„Anthropos sportovní a rekreační areál - I. etapa“

VYSVĚTLENÍ, ZMĚNA NEBO DOPLNĚNÍ ZADÁVACÍ DOKUMENTACE

Vysvětlení zadávací dokumentace č. 1 ze dne 20. 10. 2022

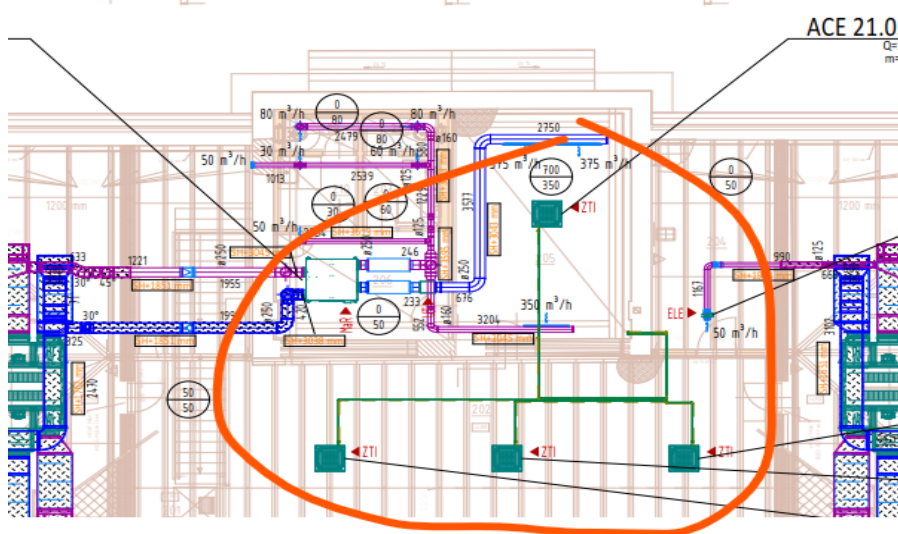
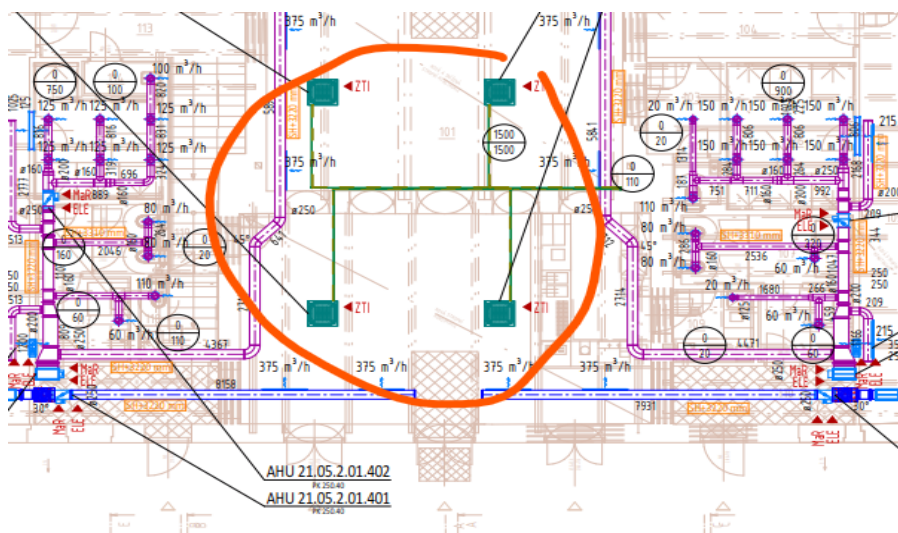
Dotaz č. 1

Ve VV VZT jsou vnitřní klimatizační jednotky popsány jako nástěnné, ale TZ a na výkresech jsou popsány jako kazetové. V rámci popisu zařízení není uvedeno nic. Které klimatizační jednotky tedy platí? **Zda nástěnné nebo kazetové?**

Kontrolou jsme však zjistili, že ani v tomto VV, ani ve VV revize č.8 není provedena oprava položek č. 75,76, 93 a 94 s nástěnnými jednotkami, takže VV opět nekoresponduje ani s výkresovou dokumentací, ani s odpovědí zadavatele ve vysvětlení ZD č. 4 ze dne 11.11.2022.

Dovolujeme si zadavatele požádat o poskytnutí jasných informací a řádnou úpravu všech položek platného výkazu výměr VZT tak, aby zadávací VV korespondoval s předanou výkresovou dokumentací výkres č. D1.4.2 VZT.

Zadavatel předně uvádí, že ve vysvětlení zadávací dokumentace č. 4 ze dne 11. 11. 2022 na položený dotaz odpověděl jednoznačně, tj. je počítáno s kazetovými jednotkami. Fakt, že se jedná o jednotky kazetové, je rovněž zřetelně popsán v projektové dokumentaci (technické zprávě). Zadavatel tedy má s ohledem na shora uvedené za to, že odpověděl dostatečně.

je stavba zajišť potřebné ocelové výměny pro prostupy potrubí
